## SERVICE INFO – INA 0112

# Kiristinpyörän 531 0813 10 muutos

Autonvalmistajat:	Ford, Mazda, Volvo
Mallit:	
Ford:	Fiesta, Focus, Mondeo
Mazda:	2
Volvo:	C30, S40, V50
Valmistusvuosi:	vuodesta 2005
Moottorit:	1,25, 1,4, 1,6 16V
Tuotenumero:	531 0813 10
OE Nrot:	
Ford:	1376164 5M5G-6K254-AB
Mazda:	C401-12-500
Volvo:	30750905

Kuva 1: Ylempänä näkyy tähänastinen malli punaisella tai mustalla tiivisteellä/alempana on uusi malli

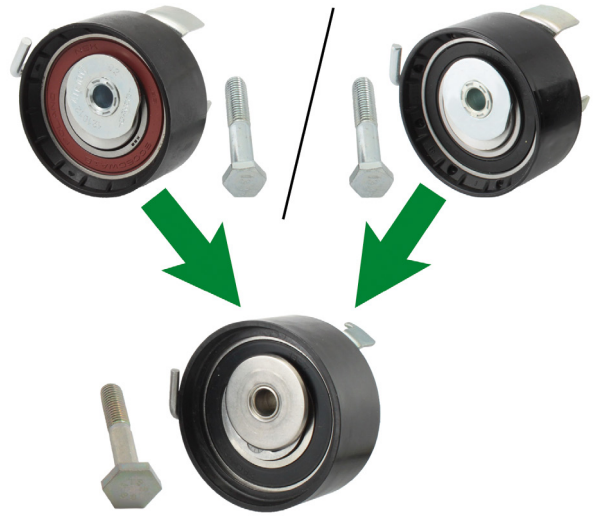
Tuotteidemme jatkuvan kehityksen puitteissa modifioitiin kiristinpyörä 531 0813 10 ja vastaavat kiinnitysruuvit.

Tässä huoltotiedotteessa on esitetty tähänastisen mallin (kuva 1, ylhäällä) ja uuden mallin (kuva 1, alhaalla) ulkonäölliset erot.

Ylimenovaiheessa voi varastossa olla erilaisia tyyppejä.

Kaikki kolme versiota täyttävät tekniset vaatimukset ja niitä voidaan käyttää rajoituksetta esitetyissä autoissa.

Modifioituja kiristinpyöriä asennettaessa on käytettävä mukana tulevia kiinnitysruuveja M8x46. Muutetun ruuvikiinnityksen vuoksi ei molempia tapoja käytettävä asennus ole sallittua.
